**Verslag publieke raadpleging**  
**Startnota**  
**RUP Dorpskernvernieuwing**  
**Itterbeek**

Verslag 12/04/2023

**BETREFT:** Dilbeek - Gemeentelijk ruimtelijk uitvoeringsplan 'Dorpskernvernieuwing Itterbeek' - startnota

## Masterplan

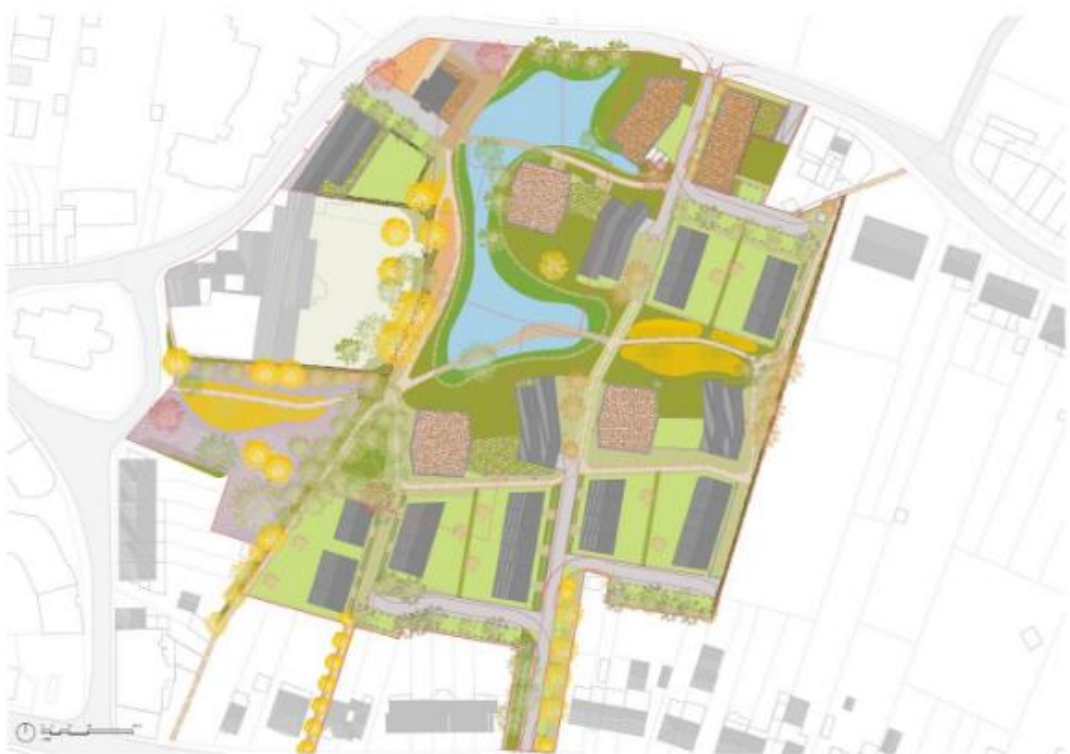
Zoals blijkt uit zowel het masterplan als de startnota is de voorziene stedenbouwkundige ontwikkeling redelijk dicht; 35,7 woningen per hectare.

Op zich is dat niet erg, maar het is belangrijk dat er in ruil dan robuuste groene en trage verbindingen uitgewerkt worden die bij voorkeur onverhard zijn.

Tevens wordt er best veel ruimte voorzien voor aanplanten, bomenrijen etc. Zeker in het noordoostelijke kwart van het projectgebied voelt de ruimte voor de buurtweg aan als restzones tussen de appartementsgebouwen en bijhorende toegangswegen.

Wij pleiten dan ook voor een herziening van de plannen met een genereuzere landschappelijke inkleding van het noordoostelijke stuk van de buurtweg.

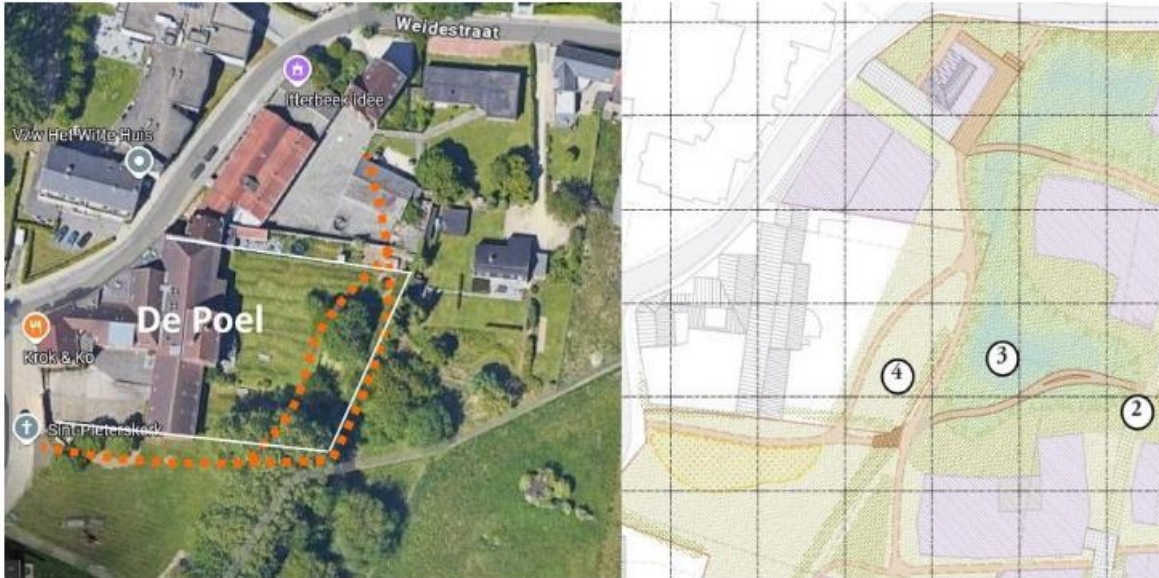
1.1. In werkelijkheid blijkt er volgens het Masterplan pagina 17, 22 (met aanduidig parkeerplaatsen), 38 (met aantal wooneenheden) en 40 (totaaloverzicht) **enkel een strook groen te zijn tussen blokken H en F** van misschien 15 x 50 meter en hooguit 10 x 50 meter ten noorden van blok I, samen 12,5 are of 4% van de projectoppervlakte. De ‘speel’mogelijkheden zijn hier zeer beperkt.

Een groot gedeelte in het noordwesten is een wadi, kan onder water staan en is dus niet publiek toegankelijk. Telt niet mee als *‘toegankelijke en groene publieke ruimte*.

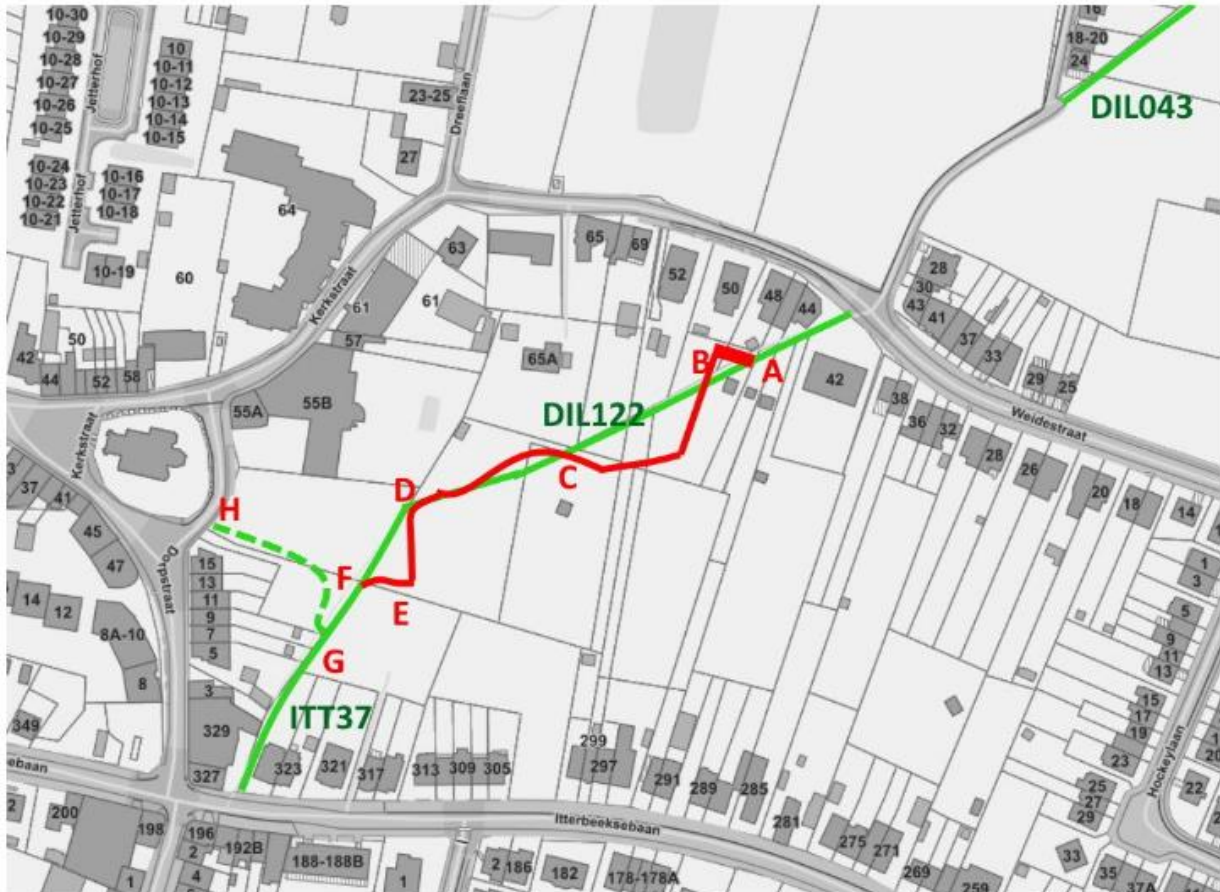
Het plan hieronder geeft in het groen de bestaande trage wegen, een mooi rechtlijnige trage weg, die overigens in het verlengde van de DIL043 ligt.

In het rood zoals de trage weg verlegd zou worden volgens het masterplan en de startnota, een voortdurend bochten- en hoekenspel, met zowat 530° richtingsveranderingen. Heeft tevens verschillende breedtes en ondergronden, loopt tussen A en B samen met woonerfweg voor auto's.

Het is duidelijk dat er een plan werd gemaakt om zoveel mogelijk woningen op deze oppervlakte te krijgen, zonder rekening te houden met de bestaande trage wegen, dus **een zuiver particulier / commercieel belang van de bouwpromotor**.

Voor het gedeelte D-F tekent het Masterplan een compleet absurde omweg met een onnodige hoek van 90°.
